Modulo per la presentazione delle osservazioni per i piani/programmi/progetti sottoposti a procedimenti di valutazione ambientale di competenza statale

ID: Codice procedura (ID_VIP/ID_MATTM):10844

Impianto per la produzione di energia elettrica da fonte eolica, costituito da 6 aerogeneratori della potenza complessiva di 37,2 MW, un sistema di accumulo da 25 MW e relative opere connesse in località "Rempillo" nel comune di Pitigliano (GR).

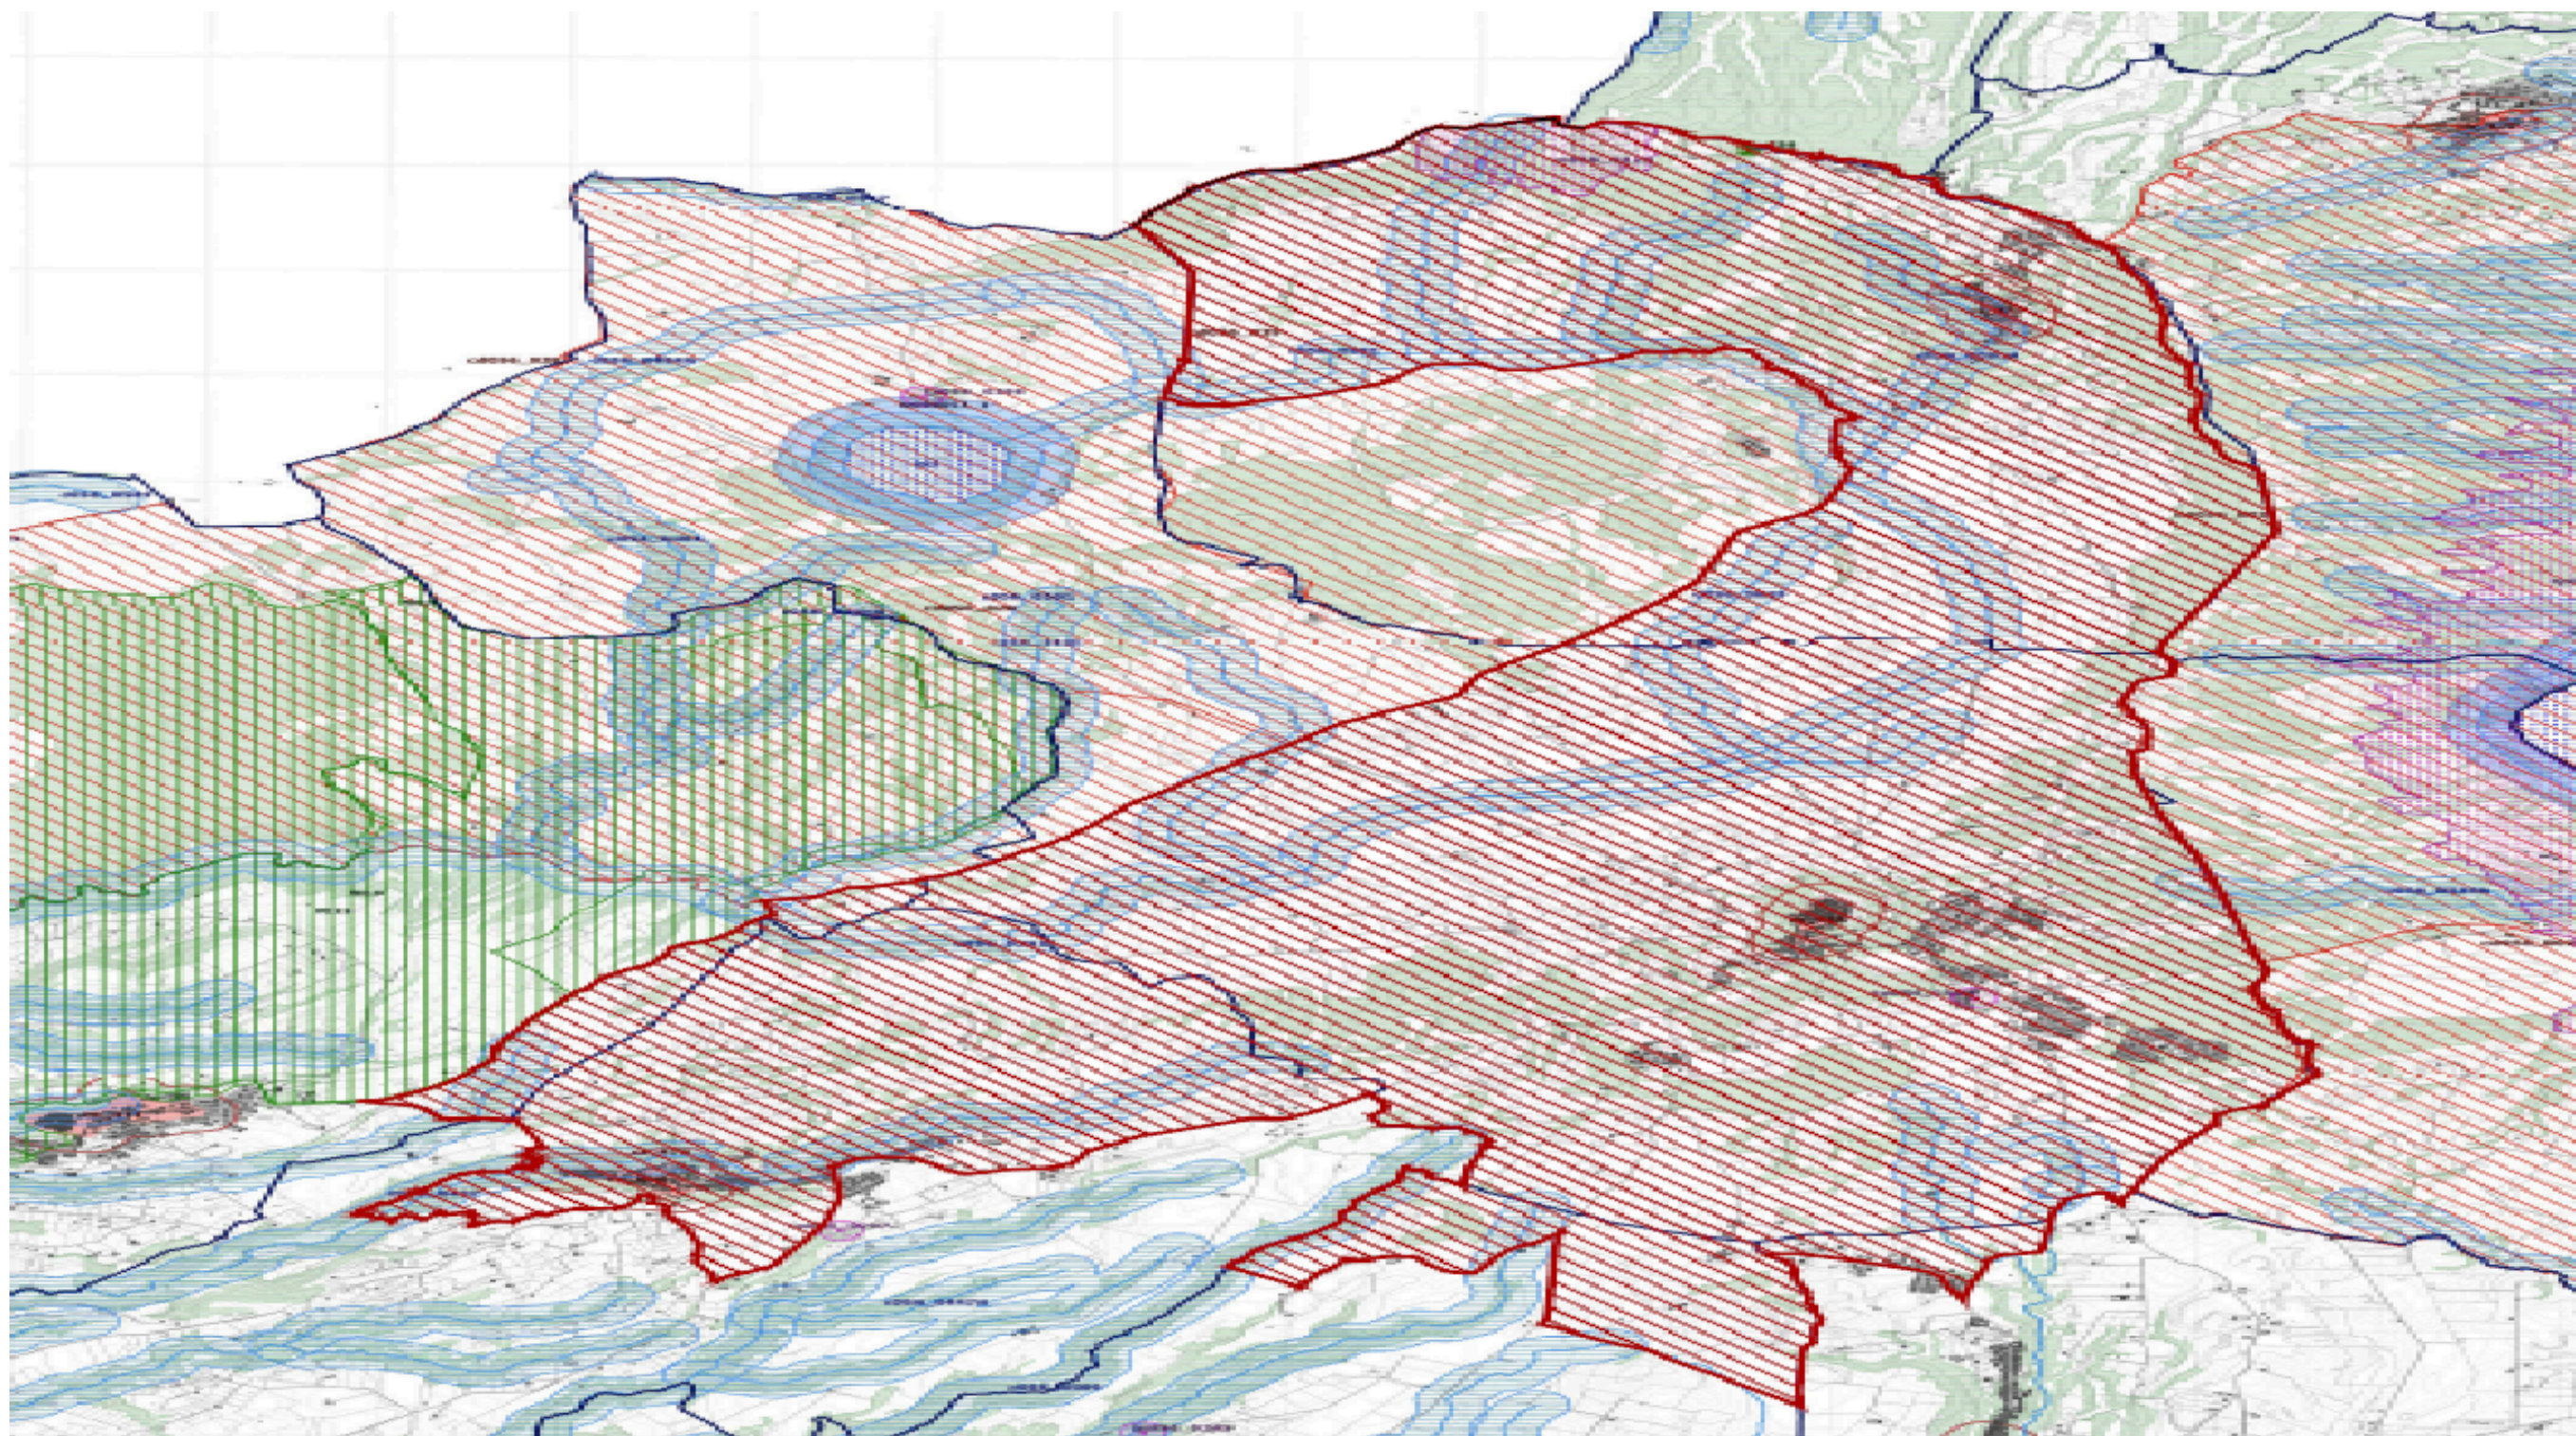
OSSERVAZIONE N. 1 : AREA dell'IMPIANTO EOLICO NON IDONEA ai sensi dell'art. 20 com. 8 lettera c quater del Decreto Legislativo n. 199/2021 e ss.mm.ii.

In sintesi, visti l'art. 20 comma 8 lettera c) quater del D.Lgs n 199/2021 e le Linee guida nazionali appena citate, considerato l'enorme impatto dell'impianto eolico industriale denominato "Rempillo" sulla zona paesaggistica di notevole interesse pubblico ben individuata nelle immagini n.1 e n. 2 e sui Beni Culturali evidenziati nell' immagine n. 3 dell'Allegato alle presenti Osservazioni, per la collocazione delle pale P04 e P05 direttamente all'interno del perimetro di un'area archeologica e per gli impatti anche sull'area intermedia e vasta dei pregiati territori laziali della Tuscia settentrionale e in particolare di quelli del pitiglianese ricco di emergenze agricole, naturalistiche, storiche e archeologiche del periodo etrusco ma non solo, si chiede che venga negata l'autorizzazione all' insediamento dell'impianto eolico denominato "Rempillo".

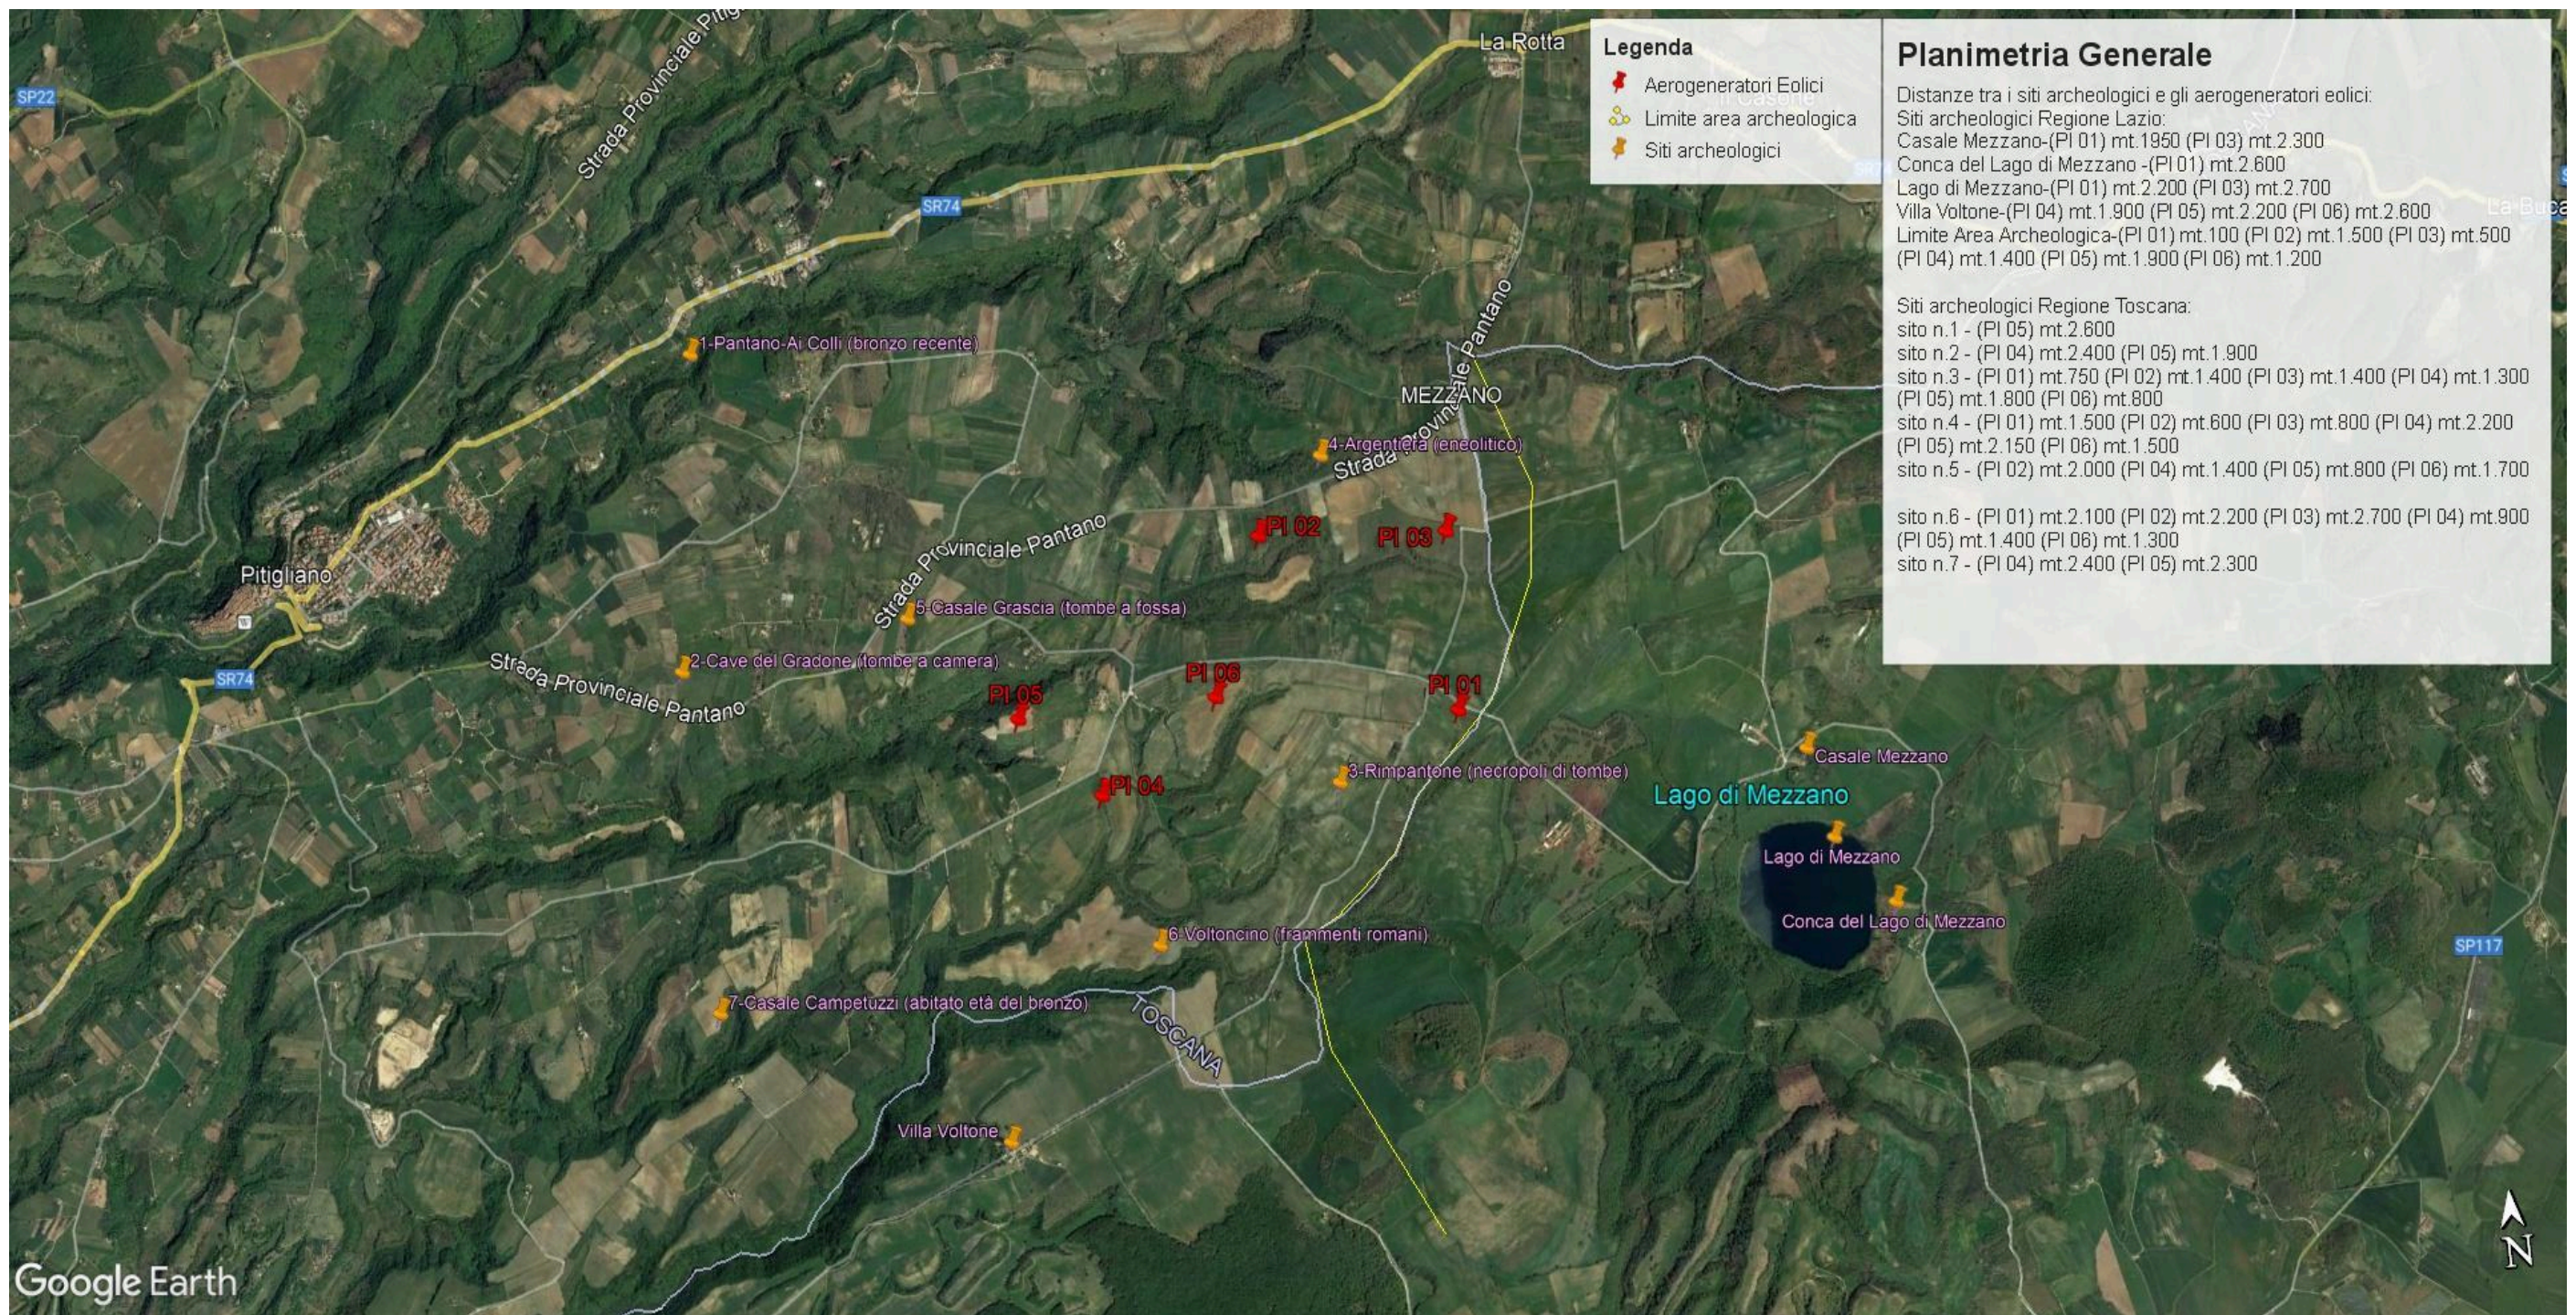
Alla luce del combinato disposto dal "vincolo sul patrimonio paesaggistico (artt. 136 e ss. e 142 del decreto legislativo n. 42/2004 e ss.mm.ii.) e sui beni culturali" (artt. 10 e ss. del decreto legislativo n. 42/2004 e ss.mm.ii.) e dal comma 8 lettera c-quarter del D.Lgs 191/2021 e ss.mm.ii si evince che, ad oggi, le aree in cui sono previsti gli insediamenti dei sei aereogeneratori dell'impianto eolico denominato "Rempillo" non sono idonee perché ricadono tutte all'interno della fascia di rispetto dei **beni paesaggistici di notevole interesse pubblico denominati "Conca del Lago di Mezzano e territorio circostante" (D.M. 22.05.1976)** comprendente anche il **vincolo "Selva del Lamone" (D.M. 22.05.1984)** tutelati **dall'art. 136 del Codice del Beni Culturali e del Paesaggio** e in particolare un aereogeneratori (P01) è a 100 metri dal primo vincolo citato e gli altri cinque compresi in una distanza massima tra 1 km e 2 km (vedi immagine n. 1 dell'ALLEGATO). Nella fascia di rispetto dei 3 km anche la porzione di vincolo rappresentato dalla Selva del Lamone che gode di altre importanti tutele in quanto Riserva Naturale regionale (L. 394/91 e L.R. 29/97), Zona di Protezione speciale (ZPS) insieme ai Monti di Castro collegati tra loro da una Zona di Conservazione Speciale (ZSC), il sistema fluviale Fiume Fiora-Olpeta. La Selva del Lamone oltre il vincolo paesaggistico di notevole interesse pubblico che la rende area non idonea all'installazione degli impianti FER anche nelle sue fasce di rispetto dei 3 km, gode di un'altra tutela che ne rivela l'importanza di area di importanza internazionale per l'avifauna IBA (012) che viene collegata all'altra IBA (099) Lago di Bolsena attraverso la ZPS Caldera di Latera e la ZSC Lago di Mezzano che insieme sono compresi nel vincolo paesaggistico " Conca Lago di Mezzano..." e verranno uniti dal nuovo vincolo paesaggistico "*Ambito paesaggistico, geologico e geomorfologico dell'orlo della caldera di Latera e delle sue pendici interessate dai centri eruttivi periferici*" (si veda a riguardo la proposta pubblicata sul sito del MIC in data 09/08/2023 e

l'immagine n. 2 dell' ALLEGATO) all'area di notevole interesse pubblico " Conca del lago di Bolsena" (D.M. 24.10.1960). Praticamente una vasta zona che per interesse paesaggistico e naturalistico oltre che storico, archeologico e identitario rappresenta un unicum nel panorama nazionale.
